Doplňující informace č. 2 k veřejné zakázce

Název zakázky:	Docházkový systém
Datum vyhlášení zakázky:	6. 5. 2021
Název zadavatele:	Střední průmyslová škola stavební, Hradec Králové, Pospíšilova tř. 787
Sídlo zadavatele:	Pospíšilova 787, 500 03 Hradec Králové
IC zadavatele:	62690035
Osoba oprávněná jednat jménem zadavatele/ kontaktní osoba:	Mgr. Jiří Bureš / Mgr. Lukáš Bukovský/ Viktor Němeček

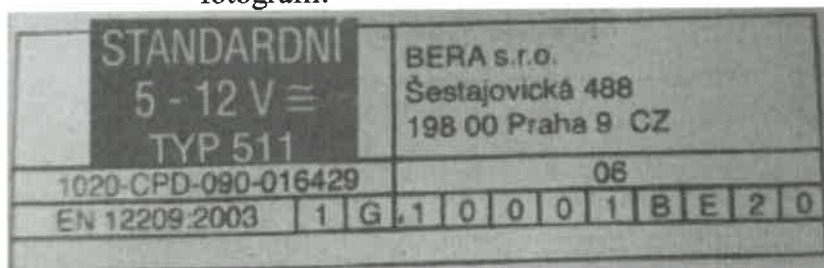
- typ, proud, odběr, ... ?

Odpověď: Typ přesně Zadavatel neví, ale mohl by být tento, na přiložené fotografii:
